No.	高浜 1－特別点検（原子炉容器）－ 7 rev2
質 問	<p>(添付－ 2)</p> <p>中間胴に係る非破壊試験 (UT) 記録が、適切な探傷等により得られた結果であることを示す記録 (キャリブレーション、対比試験片、要員の力量、エコーの評価等) を提示すること。</p>
回 答	<p>関連する記録は以下の通りである。</p> <ul style="list-style-type: none"> ・使用した探傷器の性能 JEAC4207-2008に準じて、超音波探傷器の校正を実施している。 超音波探傷器性能試験成績書 (添付-1) ・キャリブレーション (感度校正方法) 及び対比試験片 超音波探傷試験 (UT) 記録に感度校正方法および対比試験片の形状を記載している。(添付-2) ・要員の力量 特別点検の非破壊試験 (UT) 従事者は、JIS Z 2305に基づき認定された UT レベル 2 以上の要員にて作業を実施している。 なお、認定された要員については、特別点検の作業員名簿にて管理している。(添付-3) 「非破壊検査技術者 (NDI) UT-超音波検査」の欄に●の記載がある者が試験員または試験評価員に該当する従事者である。 ・エコーの評価 <ul style="list-style-type: none"> ① 斜角法では距離振幅曲線の20%を超える記録すべきエコー (不連続部エコー、欠陥エコー) は検出されなかった。 ② 垂直法で検出された記録レベルを超えるエコーについては、いずれのエコーも設計・建設規格または溶接規格の判定基準内であり、不連続部エコーと評価している。 <p>なお、垂直法で検出されたエコーは斜角法で検出されていないことから板表面に平行な性状であり、また、ほぼ板厚中央部付近で検出されていることから通常の圧延工程で発生する偏析部と推定される。したがって健全性の観点で問題となるものではない。</p> <p>容器探傷試験記録及び解析図 (添付-4)</p>

No.	高浜1－特別点検（コンクリート）－4 rev-1
質 問	<p>(4頁) 遮蔽能力について、コアサンプル採取位置の選定に当たって、その決定プロセスを提示すること。</p>
回 答	<p>「実用発電用原子炉の運転期間延長認可申請に係る運用ガイド」に基づき、対象の部位の中で、遮蔽能力の点検に照らして使用材料及び使用環境条件が最も厳しくなる場所を選定しました。</p> <p>具体的には、遮蔽能力はコンクリートの密度（単位容積質量）に影響を受けます。密度は、使用材料の密度や、コンクリート中の水分を逸散させるような熱などの使用環境の影響を受けます。</p> <p>今回、より保守的な点検方法としてコンクリートの乾燥単位容積質量を確認する方法を選定したことから、熱などの、コンクリー

図1 高浜1号炉 蒸気発生器給水入口管台の疲労割れ評価対象部位

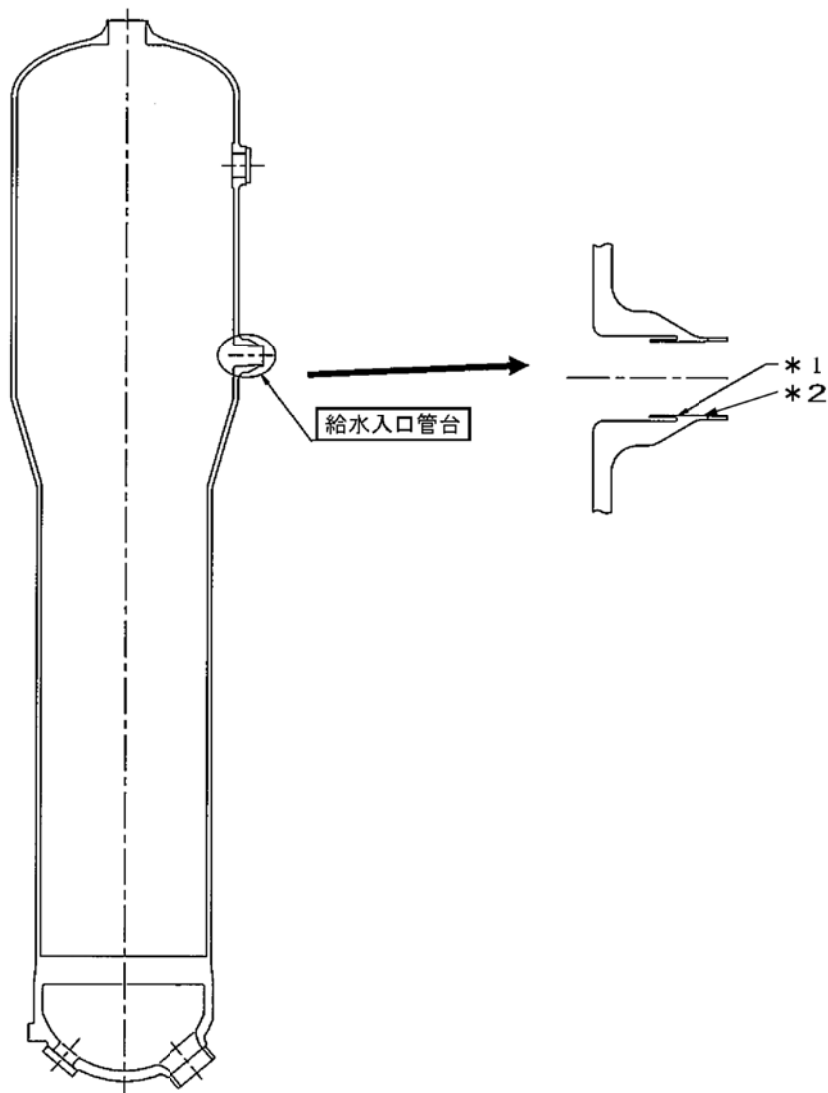
No.	高浜1-低サイクル疲労-7	事象：疲労
質 問	<p>(別冊-2熱交換器-2蒸気発生器-22頁) 給水入口管台において、熱成層現象の想定と根拠、熱過渡・応力評価の方法及び評価結果を提示すること。</p>	
回 答	<p>蒸気発生器給水入口管台では、プラント起動・停止時等における低温水の微小給水および停止により、熱成層の発生・消滅が繰返される可能性があることから、熱成層の発生を想定した環境疲労評価を行っています。</p> <p>環境疲労評価における熱成層現象の想定と根拠、熱過渡・応力評価の方法及び評価結果を添付に示します。</p>

本資料は、蒸気発生器給水入口管台の環境疲労評価の結果についてまとめたものである。
その結果、環境疲労累積係数 (以降 環境 U. F. と記す) は $0.235 < 1.0$ であり、問題ないことを確認した。

給水入口管台の環境疲労評価対象部位を図 1 に示す。

図1 応力評価フローチャート

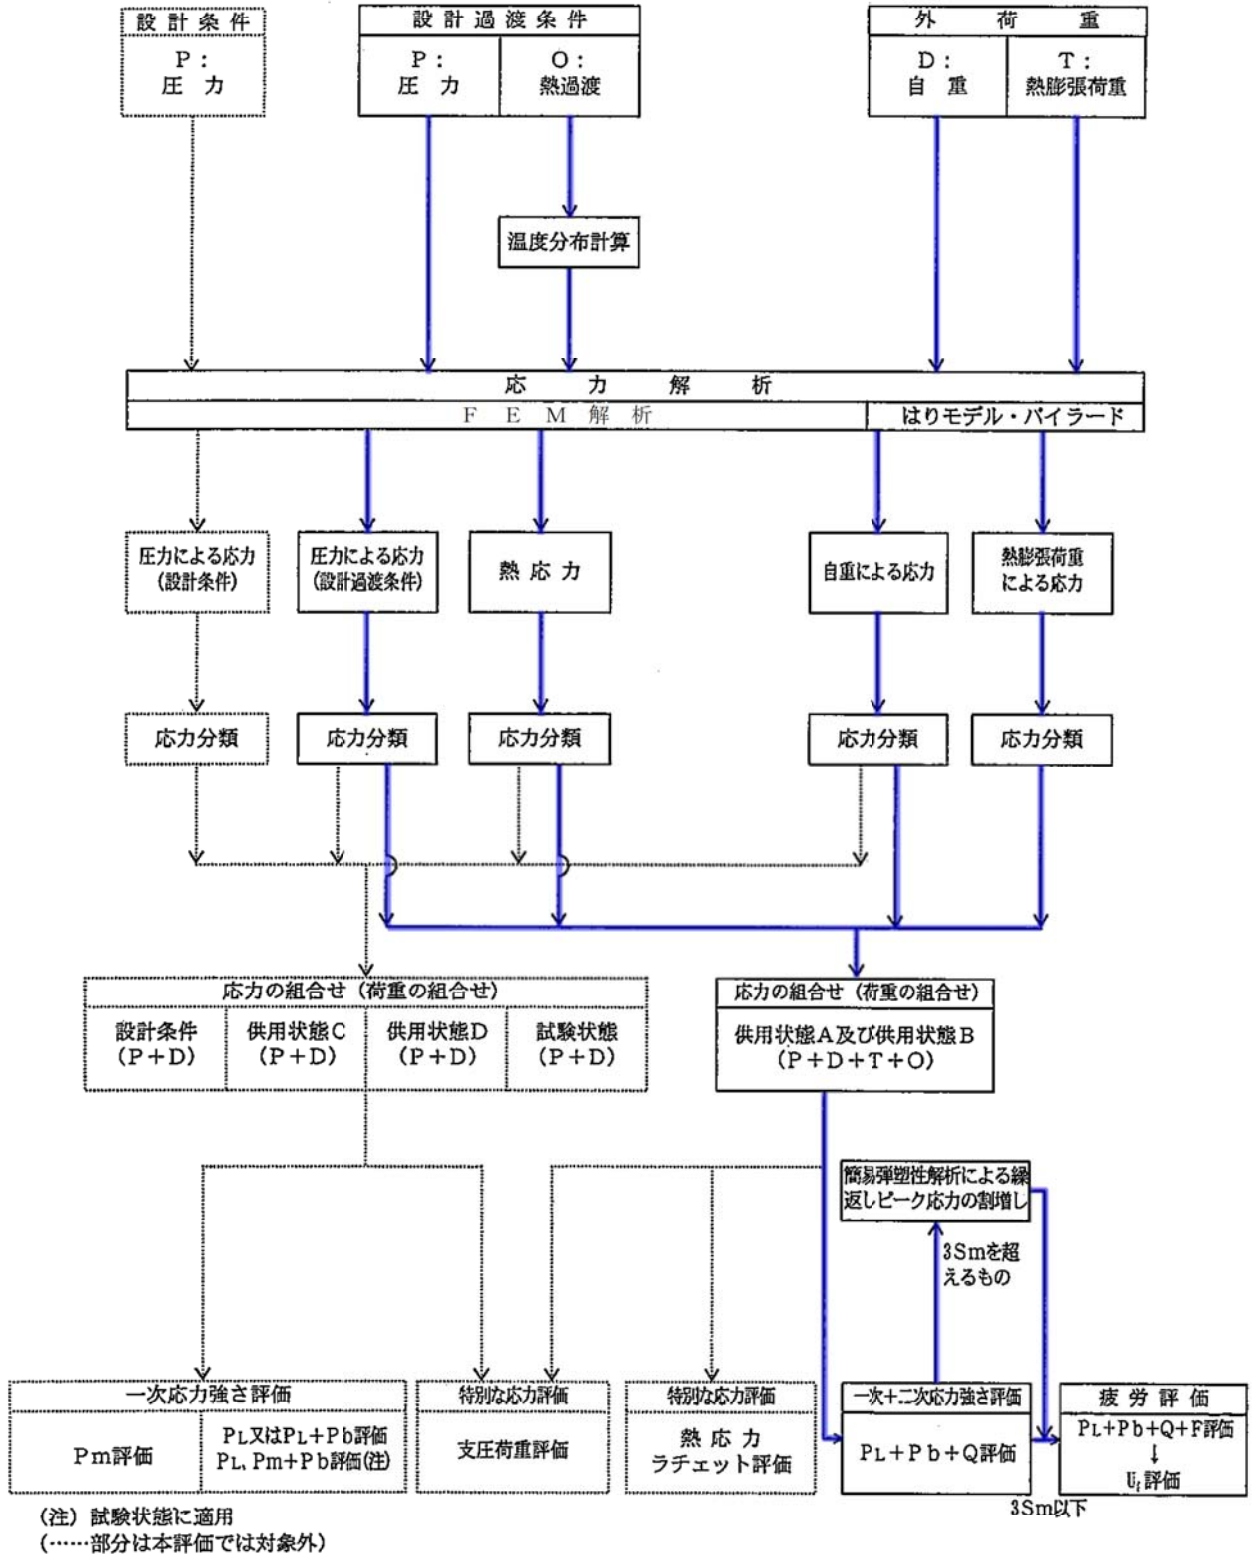
No.	高浜1-低サイクル疲労-18 rev1	事象：疲労						
質 問	<p>(別冊-14機械設備-1重機器サポート-42頁) 加圧器スカート溶接部の疲労累積係数の算出根拠(解析モデル、材料物性、最大評価点の選定、応力分類、Ke係数を含む)を提示すること。</p>							
回 答	<p>加圧器スカート溶接部の疲労累積係数の算出根拠を添付に示します。</p>							
		応力フロー チャート	荷重の組合 せ	材料物性値	形状、評価 点及び解析 モデル	最大評価点 の選定結果	K e 係数	環境評価パ ラメータ
スカート 溶接部		図1	表1-1	表1-2	図2	表2-1	表2-2	—
